Service Bulletin

SB19-015R2 2022-11-30

件 名: スラストプレート追加
該当モデル: MFS 40A/50A: 034048AK～

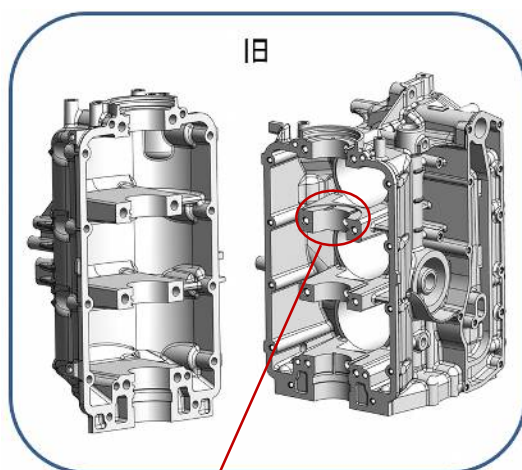
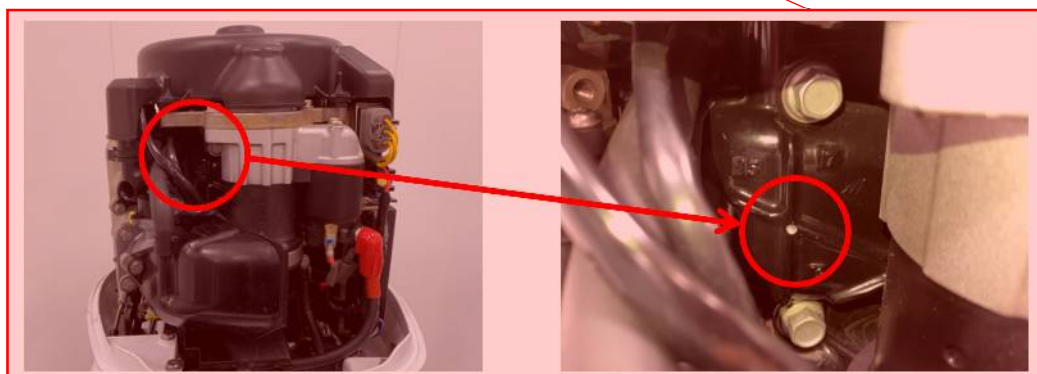
シリンダブロック & クランクケースの#1-#2 間、クランクシャフト保持部の耐摩耗性向上のため、当該部位にスラストプレートを 2 枚追加します。

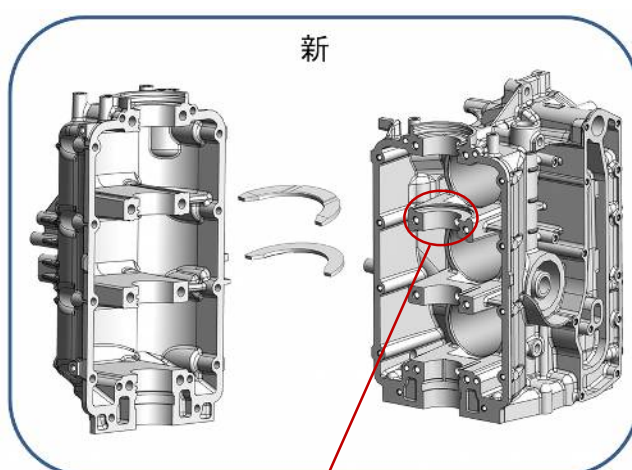
〈識別〉

△2 マーキングを廃止しました。

~~マーキング、及び~~ 部品番号にて識別して下さい。

△1 溝あり

△1 溝なし

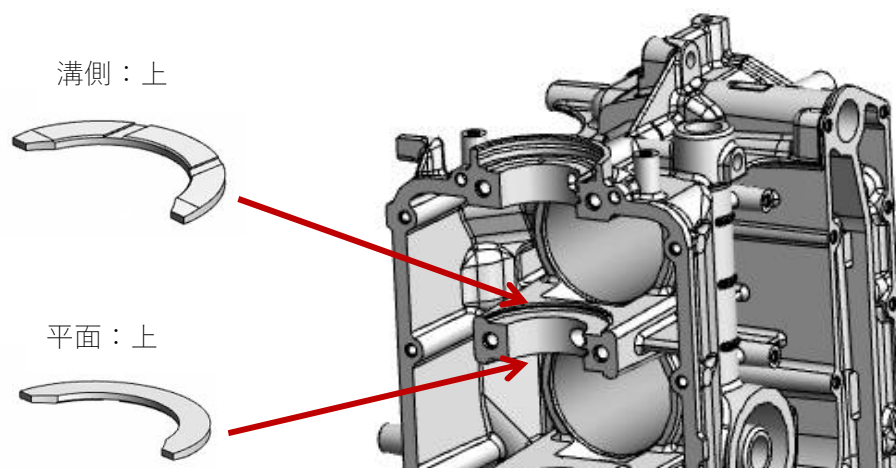
〈注意〉

表：摺動面

裏：取付面

モリブデングリスを塗布してください。

必ず脱脂してください。

・必ず上図のようにスラストプレートをシリンダブロック 2 番ジャーナル取り付け面とクランクシャフトの間に取り付けて下さい。※誤組付けはエンジン破損に繋がります。

・スラストクリアランス 0.05～0.25mm

クランクシャフトを入れてからの方が、スラストプレートを組付けやすいです。
